東通原子力発電所1号炉 敷地造成を反映した基準津波の再評価について

2025年11月7日
東北電力株式会社

審査会合におけるコメント

[基準津波の選定フロー]

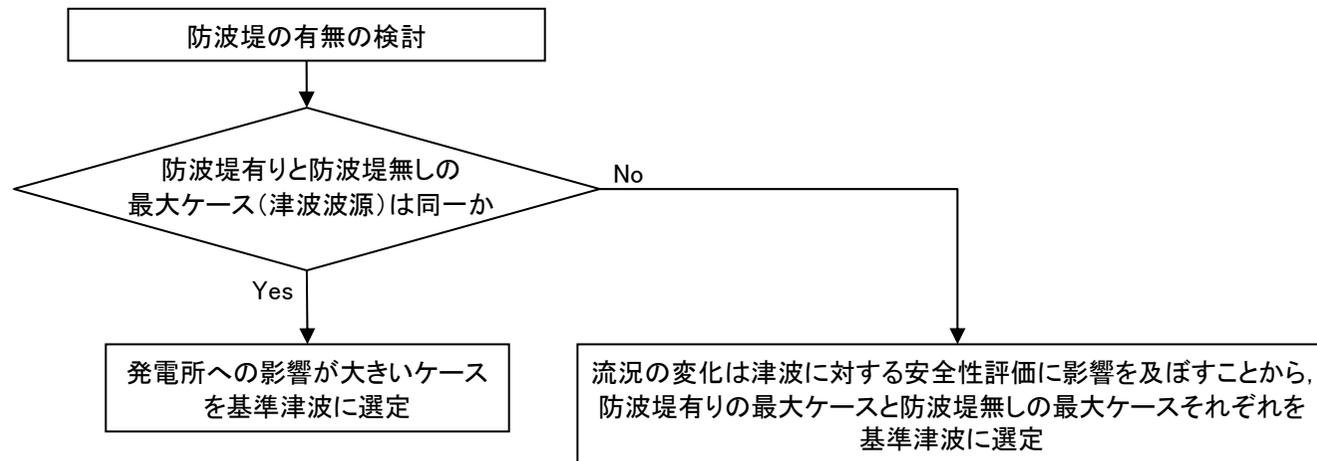
No.	コメント時期	コメント内容	説明資料
S240	2024年2月9日 第1225回審査会合	基準津波の策定方針のうち防波堤有りと防波堤無しの最大ケースが異なる場合について、引き波時の津波挙動が異なることが、津波安全性評価にどのような影響を及ぼすのか記載するとともに、基準津波の選定フローの記載を適正化すること。	Ⅱ.基準津波の策定方針 p.16
S241	2024年2月9日 第1225回審査会合	基準津波の妥当性確認のうちイベント堆積物の比較方法について、国土交通省・内閣府・文部科学省(2014)の知見を適用できる根拠を記載すること。	資料1-2 Ⅴ.基準津波の策定 p.569,570
S242	2024年2月9日 第1225回審査会合	発電所敷地内で認められたイベント堆積物の分布位置、層厚及び性状が分かる説明資料を追加すること。	資料1-2 Ⅴ.基準津波の策定 p.571,572
S243	2024年2月9日 第1225回審査会合	行政機関による津波評価のうち内閣府(2020)の知見について、2022年に最終報告が公表されているので、同知見も引用すること。	資料1-2 Ⅴ.基準津波の策定 p.568,573~581
S244	2024年2月9日 第1225回審査会合	基準津波(水位下降側)について、基準津波策定位置と補機冷却海水系取水口前面位置の最低水位の関係性を脚注に追記すること。	Ⅲ.4. 基準津波の策定位置における水位及び水位時刻歴波形 p.61,62

- 津波に対する安全性評価にあたっては防波堤の有無も検討することから、各津波発生要因の決定ケースを対象に防波堤無し of 検討を実施する。
- 基準津波の選定方法について、防波堤有り and 防波堤無し of 最大ケース(津波波源)が同一 of 場合は、防波堤有り and 防波堤無し of うち発電所への影響が大きい方を基準津波に選定する。
- また、防波堤有り and 防波堤無し of 最大ケース(津波波源)が異なる場合について、防波堤は港湾外への引き波の障壁となり、防波堤有り and 防波堤無しで流況(流速, 流向)が異なる。流況(流速, 流向)の変化は、津波に対する安全性評価のうち、特に津波による取水口付近の砂の堆積量を算定する砂移動評価に影響を及ぼすことから、両条件 of 最大ケース(津波波源)をそれぞれ基準津波に選定する。
